PROT. 1443-05.VIA.U

Oggetto: Procedura di V.I.A. ai sensi dell'art. 23 del D.Lgs. 152/2006 e ss.mm.ii.. - Progetto di un impianto eolico composto da n. 8 aerogeneratori della potenza nominale di 6 MW, e della potenza complessiva di 48 MW e delle relative opere di connessione da realizzarsi nei comuni di Mazara del Vallo e Marsala, in località "Borgo Chitarra", e nei comuni di Salemi, Castelvetrano, Santa Ninfea, e Partanna, in provincia di Trapani, comprensivo di un sistema di accumulo con batterie agli ioni di litio.
ID_VIP: 6021 - Proponente: Repower Renewable S.p.a. - Controdeduzioni al parere n. 369 del 20.12.2023 della Commissione tecnica di verifica dell'impatto ambientale - V.I.A. e V.A.S. ed istanza di riesame.

2. OSSERVAZIONI AL PARERE DELLA COMMISSIONE N. 369-2022

Figura 1: ricostruzione delle attività analoghe presenti nell'area vasta. In alto la ricostruzione presente sul progetto presentato (rif. doc. 1443-PD_A_RD.SIA.03_TAV_r00), in basso quella fornita a seguito delle integrazioni del marzo del 2022 (rif. doc. 1443-PD_A_int.MIBACT.01.0_TAV_r00).

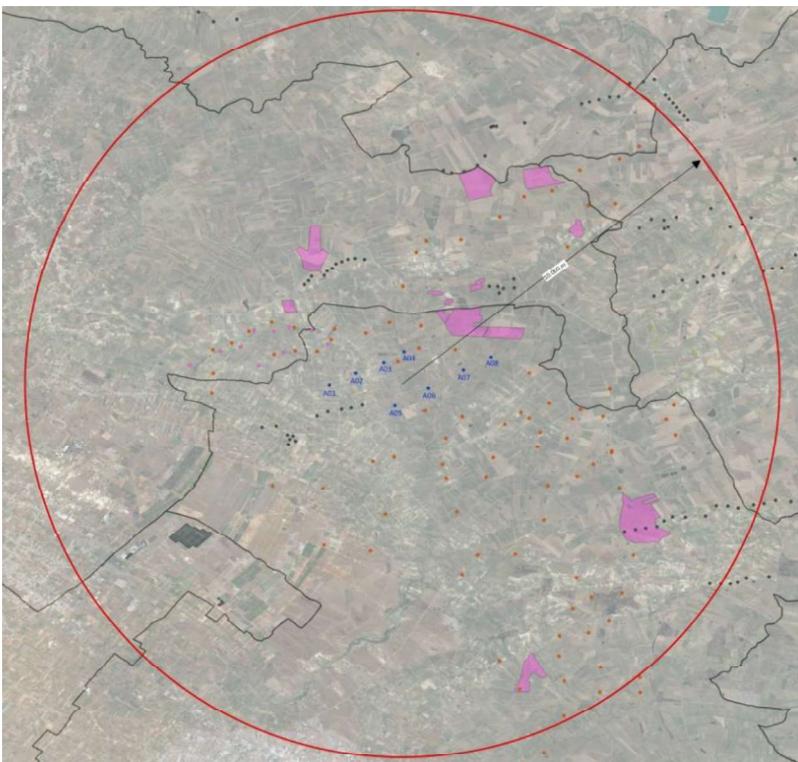
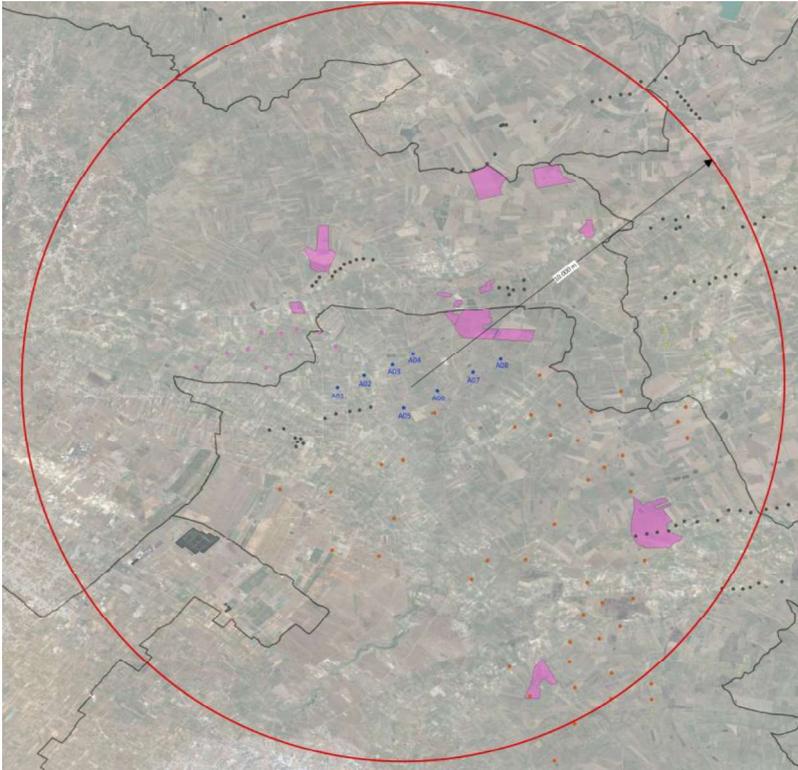
– Il Proponente medesimo ha attestato che il progetto si sovrappone in parte all'impianto denominato "Trapani 3" della società Enel Green Power Solar Energy S.r.l., ID_VIP 5752, già valutato da questa Commissione con parere positivo con prescrizioni del 9.5.2022.

– Da una verifica interna è stata verificata anche la situazione relativa ad altri impianti in corso di valutazione, anche di successiva presentazione al presente, come sotto rappresentato:

In merito ai progetti presentati sulla stessa area ed in un periodo temporale pressoché identico, si ricorda che all'epoca della stesura del progetto di Repower e di fatto fino alla sua presentazione tramite il portale del MiTE, la ricostruzione del quadro delle iniziative concorrenti sulla stessa area era complesso se non impossibile. Infatti, come la Commissione saprà, i progetti con codice 5752 e 5754 di Enel Green Power Solar Energy S.r.l. (EGP nel prosieguo) non sono risultati visionabili sul portale ministeriale dedicato (<https://va.mite.gov.it/it-IT/Ricerca/Via>) per diverso tempo. Si sottolinea, inoltre, che era del tutto impossibile rilevare il progetto con codice 6164 della VGE 03 S.r.l. (anche solo VGE 3 nel prosieguo) in quanto depositato in data successiva al progetto di Repower.

A fonte di tanto, in sede di redazione del progetto la Società Repower si è spesa per offrire un quadro il più possibile esaustivo della "situazione autorizzativa" dell'ambito, elaborando una ricostruzione dello stato delle attività analoghe esistenti, presentate e autorizzate nell'area vasta di studio e producendo elaborati che, già nella loro prima versione depositata sul portale ministeriale, riportano oltre che diversi progetti elencati dalla Commissione, anche i progetti autorizzati ed in iter di valutazione ambientale presso la Regione Sicilia (non elencati dalla Commissione nel parere). Il documento del progetto di Repower che riporta la planimetria con gli impianti esistenti e con i progetti presentati sull'area ha il codice 1443-PD_A_RD.SIA.03_TAV_r00; il documento codice 1443-PD_A_int.MIBACT.01.0_TAV_r00 riporta la revisione della planimetria a seguito delle integrazioni richieste dal MiTE nel marzo del 2022 (si veda anche quanto riportato in figura 1). L'indicazione delle iniziative concorrenti si ritrova anche in una serie di altri documenti di progetto.

Figura 2: il progetto di Repower Renewable come rimodulato al fine di eliminare le sovrapposizioni e garantire la massima interdistanza con i progetti che hanno ottenuto il parere positivo della Commissione.

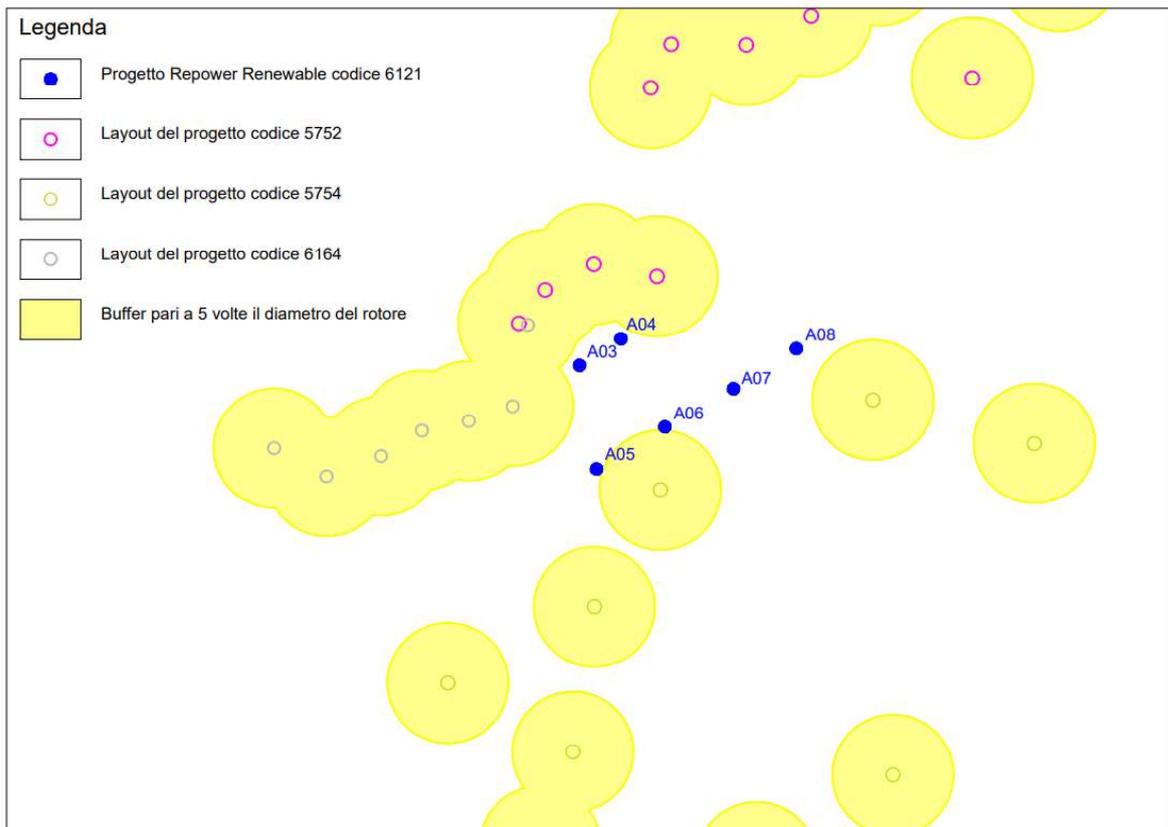
La rimodulazione del layout del progetto di Repower (figura 2) prevede l'eliminazione dei seguenti aerogeneratori:

- A01: in tal modo si elimina l'interferenza con un aerogeneratore del progetto di VGE 03.
- A02: in tal modo si elimina l'interferenza con un aerogeneratore del progetto di VGE 03 e si aumentano le distanze dagli aerogeneratori del progetto di EGP codice 5752.

L'eliminazione degli aerogeneratori riduce il cosiddetto l'effetto selva, con effetti positivi sia in relazione all'impatto paesaggistico, sia nei confronti dell'avifauna, riduce l'incidenza sul suolo e tutti gli impatti cumulativi legati alla realizzazione concomitante dei diversi progetti sulla stessa area. Data la prossimità del punto di connessione alla rete elettrica, la riduzione del numero di aerogeneratori non incide sulla fattibilità tecnico-economica del progetto.

Figura 5: in magenta il progetto codice 5752 ed in grigio il progetto della società VGE 01 “Matarocco” approvato dalla Regione Sicilia (considerato in tutti gli studi ambientali di Repower).

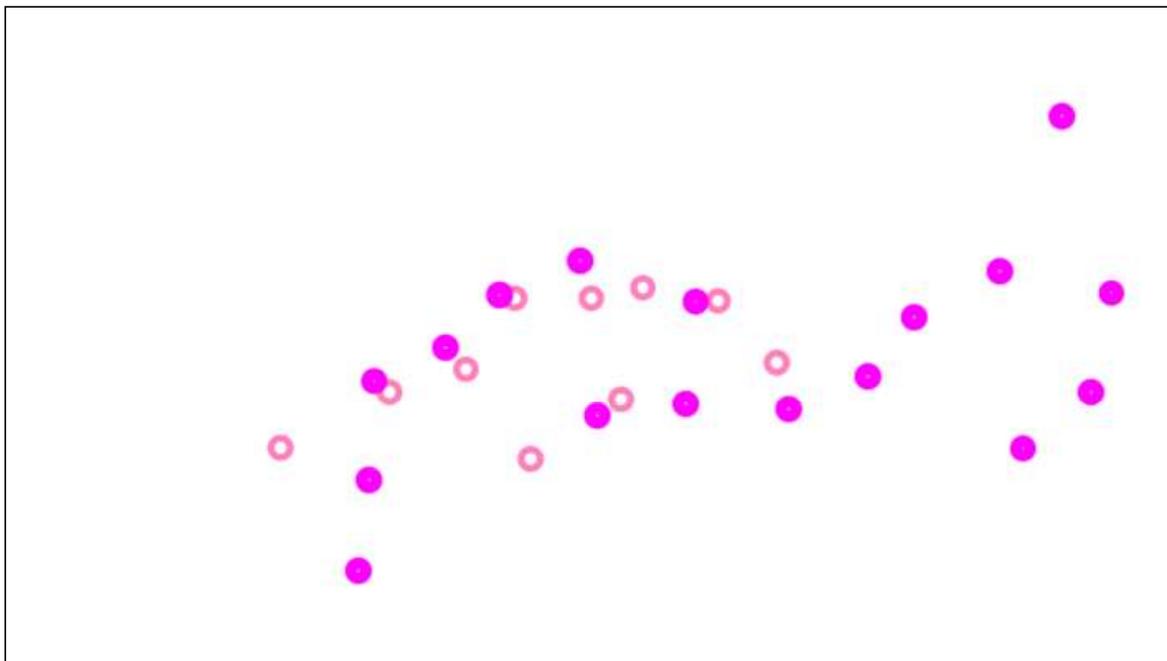
[...] Rispetto in particolare ai progetti 5752 e 5754, antecedenti ed oggetto di valutazione di compatibilità positiva già approvati, si evidenzia una marcata contiguità non adeguatamente affrontata.

Si può facilmente ricavare come anche i progetti di EGP avevano una completa sovrapposizione (non solo marcata contiguità) con il progetto della società VGE 01 S.r.l. denominato “Matarocco” (figura 5) che ha ottenuto l'autorizzazione ambientale da parte della Regione Sicilia (progetto che Repower ha riportato in tutti i propri studi ambientali) e con altri progetti che erano in iter presso il Ministero o la Regione. Tuttavia, i progetti di EGP hanno ottenuto entrambi il parere positivo della Commissione a seguito di rimodulazioni dei layout.

Anche il progetto della VGE 3 di codice 6164, successivo al progetto di Repower, era direttamente interferente sia con il progetto di EGP codice 5752, sia con il progetto di Repower. Tuttavia, il progetto di VGE 3 ha ottenuto il parere positivo della Commissione.

Dalla lettura dei documenti dei progetti codici 5752, 5754, 6164 si rileva che la marcata contiguità è stata “risolta” solo con l'eliminazione degli aerogeneratori in sovrapposizione e non a priori con una attenta disamina degli impatti cumulativi attesi.

Figura 8: Inquadramento territoriale dell'impianto di progetto proposto su stralcio cartografico Open Topo Map. Le icone in colore rosso rappresentano le turbine di progetto mentre le icone di altri colori individuano le turbine in iter autorizzativo ed esistenti.

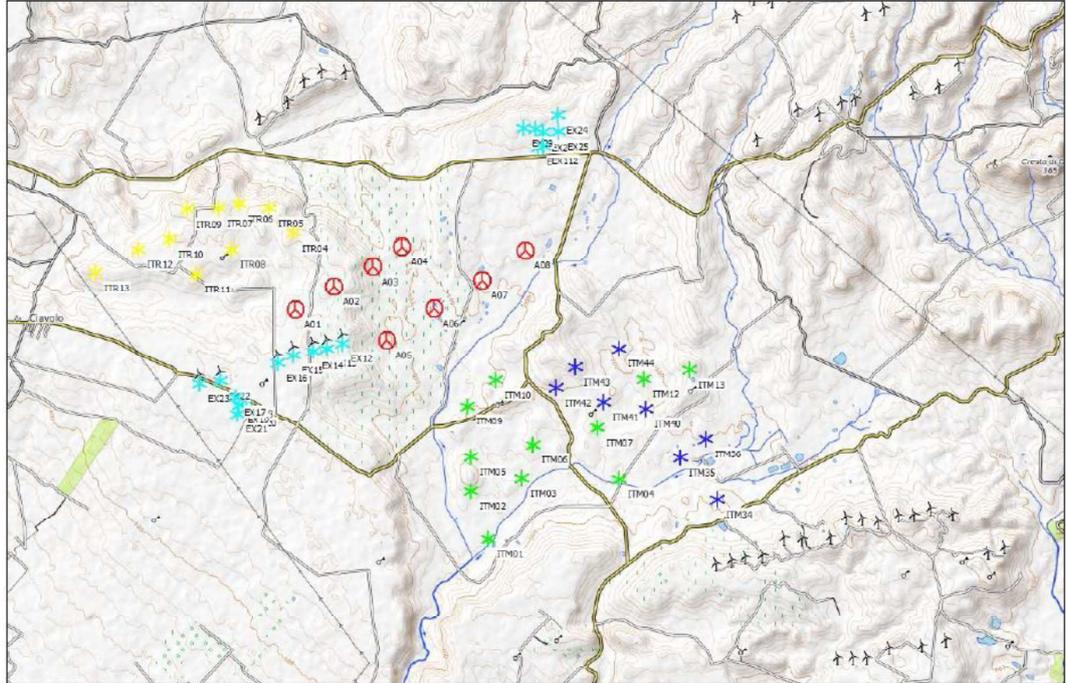
Nel paragrafo “4.3 CARATTERISTICHE DELLE SORGENTI SONORE” vengono riportate tutte le sorgenti sonore prese in esame con i relativi valori di emissione in potenza.

In totale, nelle analisi acustiche sono stati considerati 31 aerogeneratori in iter autorizzativo e 19 aerogeneratori esistenti.

Figura 9: il layout “ridimensionato” dell’impianto di Repower e gli impianti di grande taglia esistenti e in iter autorizzativo con parere positivo della Commissione. Le interdistanze tra l’impianto di Repower e gli impianti esistenti ed in iter sono sempre superiori a 750 metri.

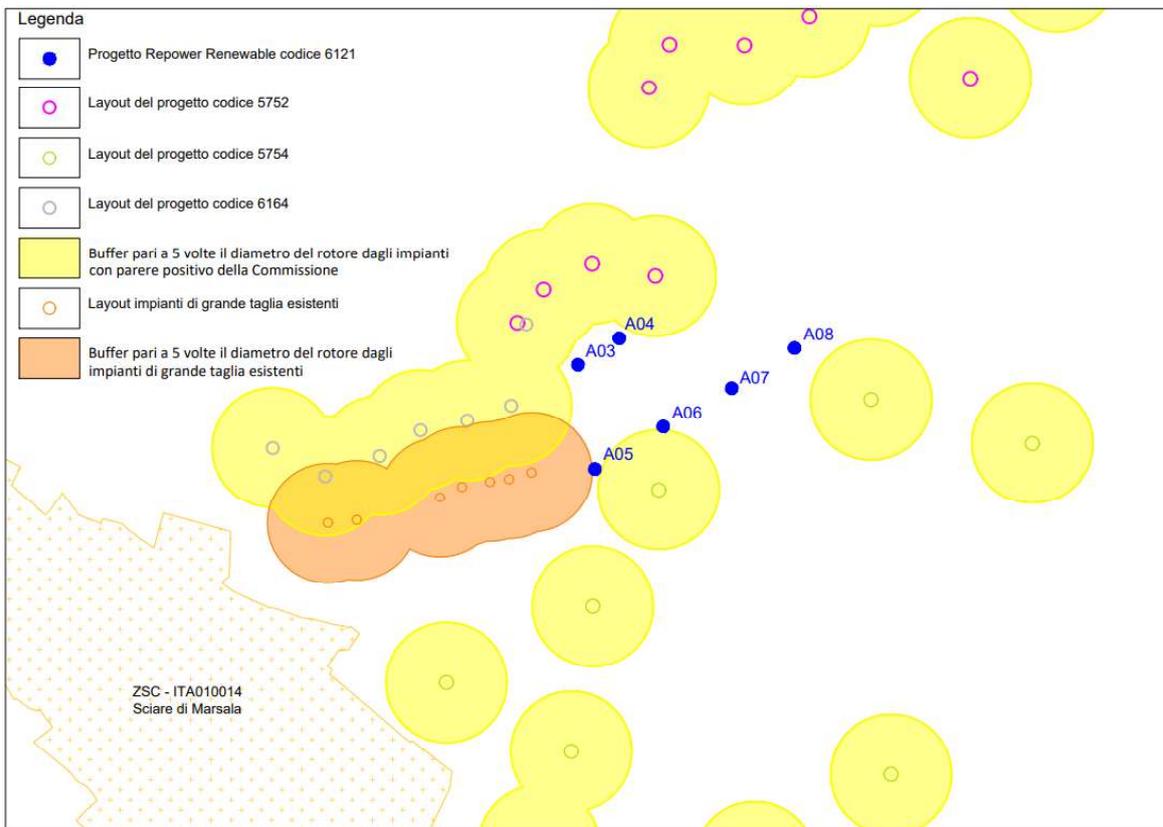
Si rileva che gli impianti più prossimi alla ZSC Sciare di Marsala sono quelli di codice 5754 e 6164 (quest'ultimo di protocollo successivo al progetto di Repower) per i quali la problematica eventuale della eccessiva vicinanza al sito della Rete Natura 2000 e del suo accerchiamento è certamente più marcata e, tuttavia, non ha determinato un parere negativo da parte della Commissione.

I pochi aerogeneratori del progetto di Repower, a maggior ragione in seguito al ridimensionamento del layout proposto, non incidono significativamente sulla componente naturalistica data la loro ubicazione e distanza da siti della Rete Natura 2000, anche in virtù delle interdistanze esistenti tra gli aerogeneratori.

Figura 10 : il progetto di Repower Renewable come rimodulato al fine di eliminare le sovrapposizioni e garantire la massima interdistanza con i progetti che hanno ottenuto il parere positivo della Commissione.

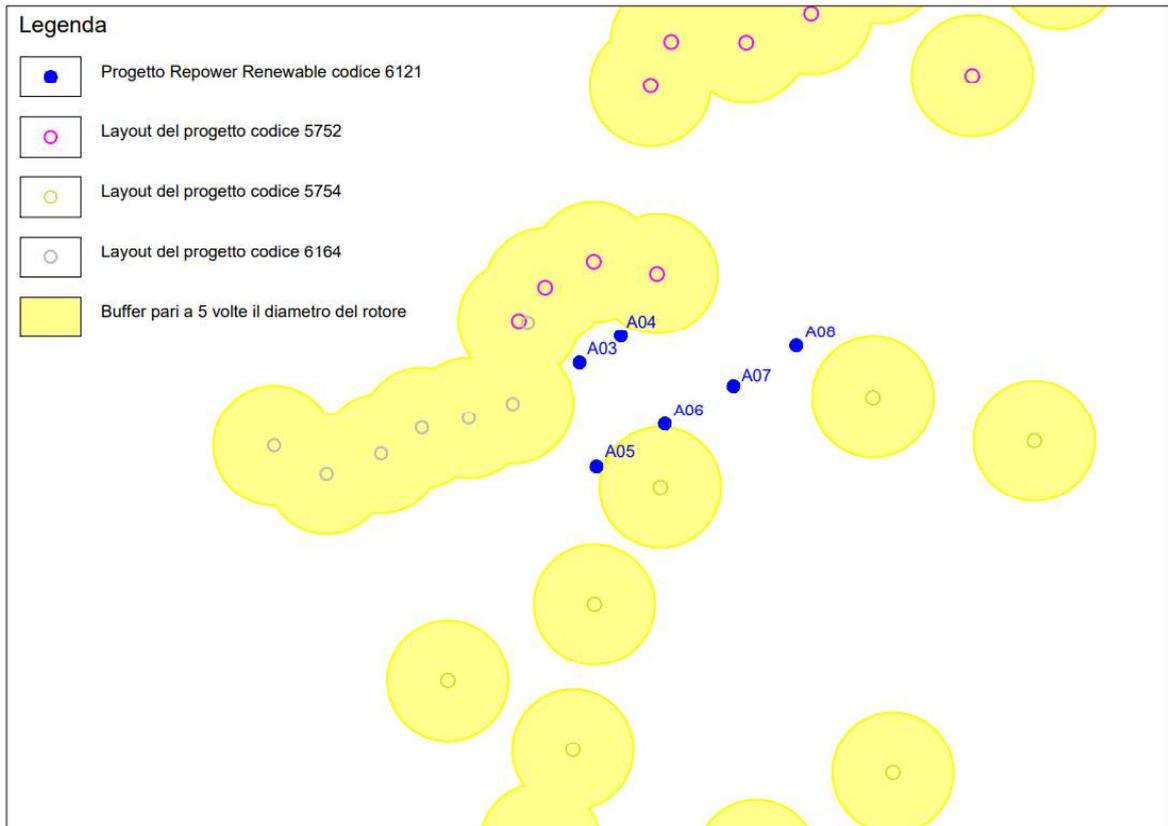
Sulla base della nuova ricostruzione dei progetti presentati sulla stessa area, Repower ha rimodulato il layout dell'impianto eliminato due aerogeneratori. La rimodulazione è stata operata avendo considerato che il layout di VGE 03 non sia stato modificato e ridotto e, quindi, prevedendo l'eliminazione dal progetto di Repower degli aerogeneratori interferenti con l'attuale layout del progetto di VGE 03. Nel caso anche VGE 03 abbia eliminato alcuni aerogeneratori, le interdistanze tra i progetti aumentano ulteriormente, diminuendo di conseguenza l'impatto cumulativo complessivo dovuto alla realizzazione concomitante dei progetti sulla stessa area.

L'eliminazione degli aerogeneratori riduce il cosiddetto l'effetto selva, con effetti positivi sia in relazione all'impatto paesaggistico, sia nei confronti dell'avifauna, riduce l'incidenza sul suolo e tutti gli impatti cumulativi legati alla realizzazione concomitante dei diversi progetti sulla stessa area.

Data la prossimità del punto di connessione alla rete elettrica, la riduzione del numero di aerogeneratori non inficia la fattibilità tecnico-economica del progetto.
